## 【改善箇所説明図】

### 【基準不適合箇所】

### 不具合発生箇所

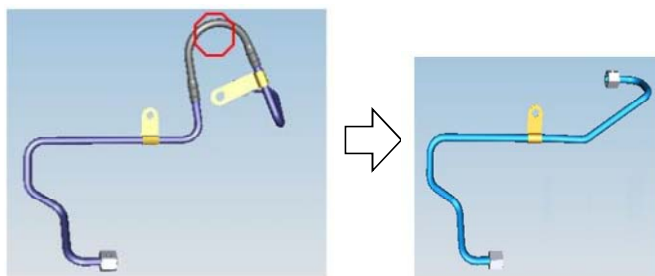
ショベルローダの燃料配管において、配管形状および素材が不適切であったため、燃料ポンプの脈動負荷により燃料配管に亀裂が発生するものがある。そのため、そのままの状態で使用を続けると、亀裂が進行し燃料が漏れて火災が発生するおそれがある。

燃料配管を対策品に変更する。

措置後の外観(旧形状を点線にて表示)

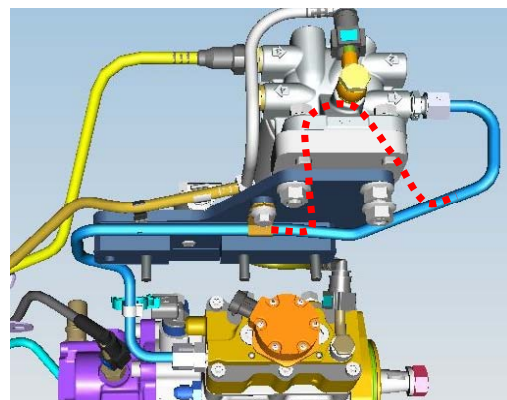
配管形状変更し、単体の金属配管に変更
